con la presente si inviano le Osservazioni contro il Progetto di un impianto eolico codice procedura ID_VIP/ID_MATTIM: 12691 denominato "Pitigliano" ubicato nei comuni di Pitigliano (GR) e Sorano (GR) costituito da 20 (venti) aerogeneratori di potenza nominale 7,0 MW per un totale di 140,0 MW con relative opere connesse ed infrastrutture indispensabili.

“Progetto di un impianto eolico denominato “Pitigliano” ubicato nei comuni di Pitigliano (GR) e Sorano (GR) costituito da 20 (venti) aerogeneratori di potenza nominale 7,0 MW per un totale di 140,0 MW con relative opere connesse ed infrastrutture indispensabili”

TESTO DELLE OSSERVAZIONI

IMMAGINE n 5. Mappa eolici elaborata dall'Associazione Amici della Terra. La mappa evidenzia il cumulo degli impianti tra Lazio e Toscana.

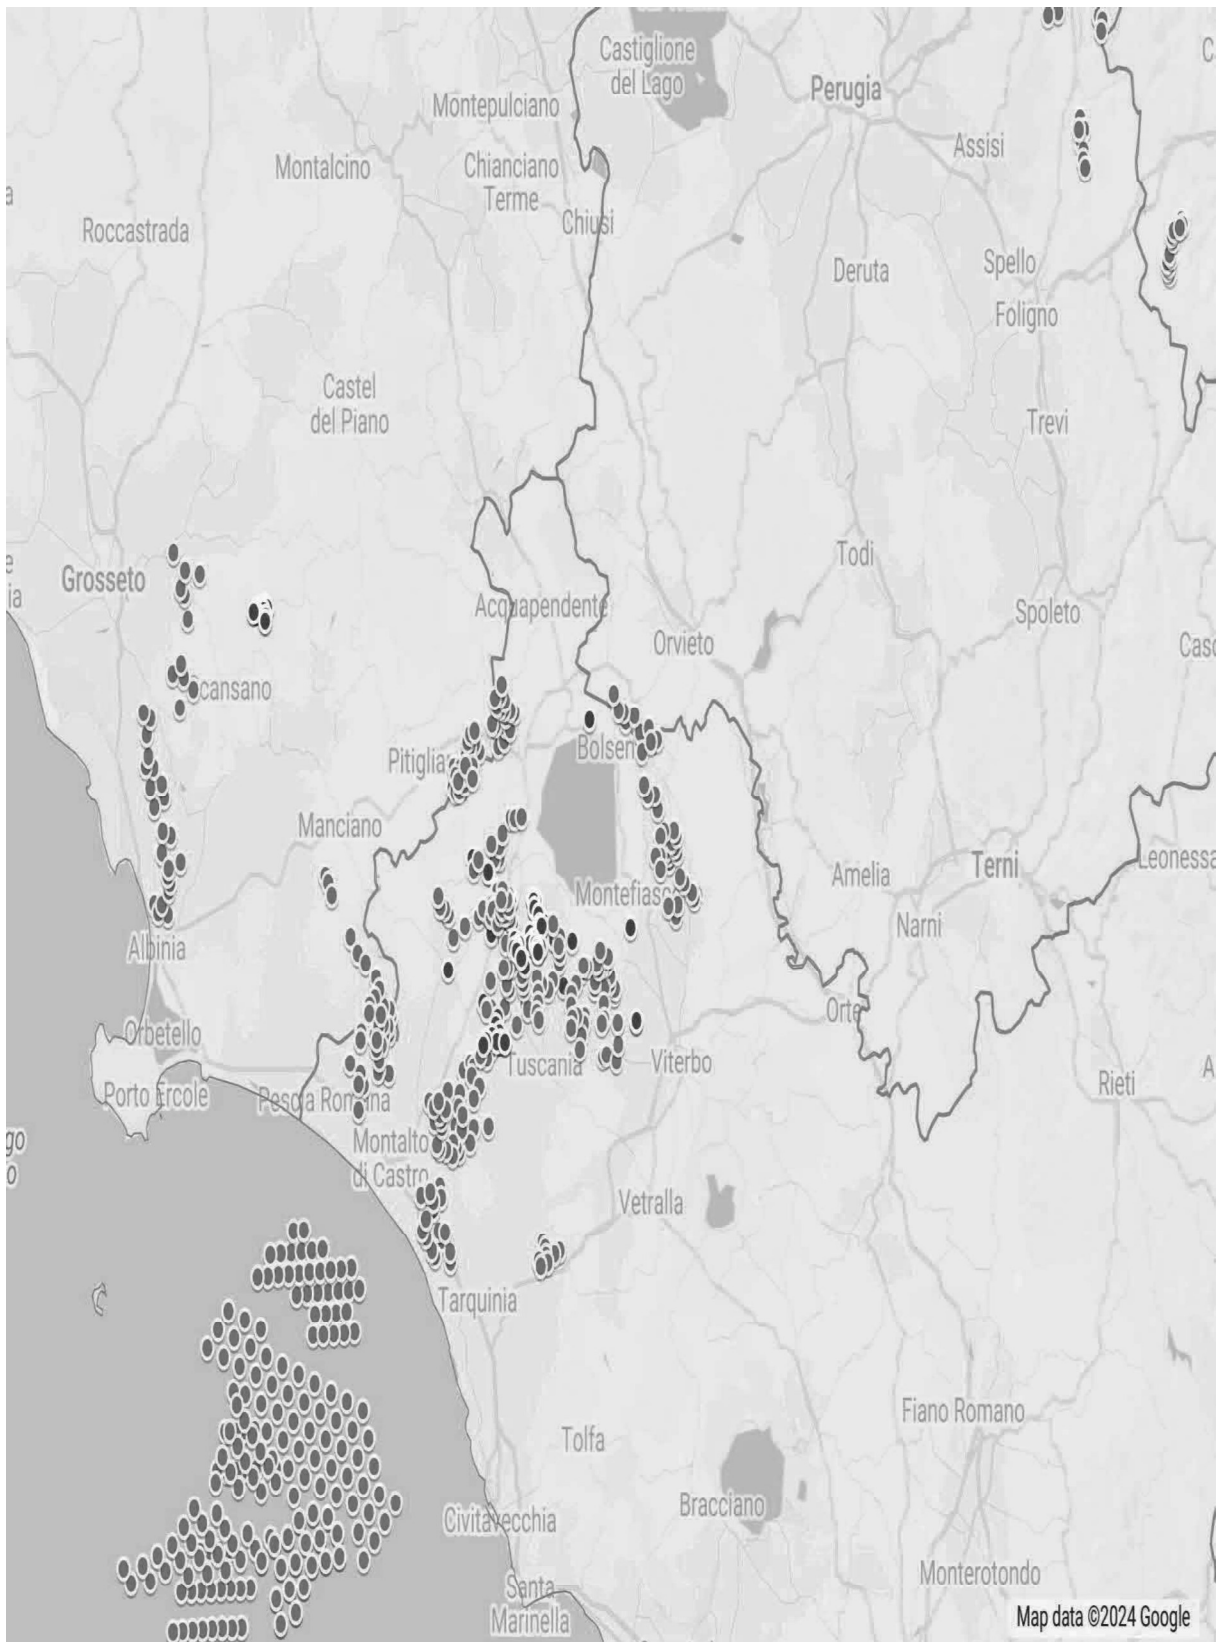
Riguardo al cumulo degli impianti FER, le mappe prodotte dalla proponente riguardano, come già evidenziato, soltanto una parte molto piccola degli impianti FER dell'area intermedia e vasta e in particolare di quelli eolici che contribuiscono a creare un notevole cumulo e la saturazione del territorio tosco laziale. Riguardo al cumulo dei soli impianti eolici si riporta la mappa dell'intervisibilità degli impianti eolici elaborata dall'Associazione nazionale “Amici della Terra”.
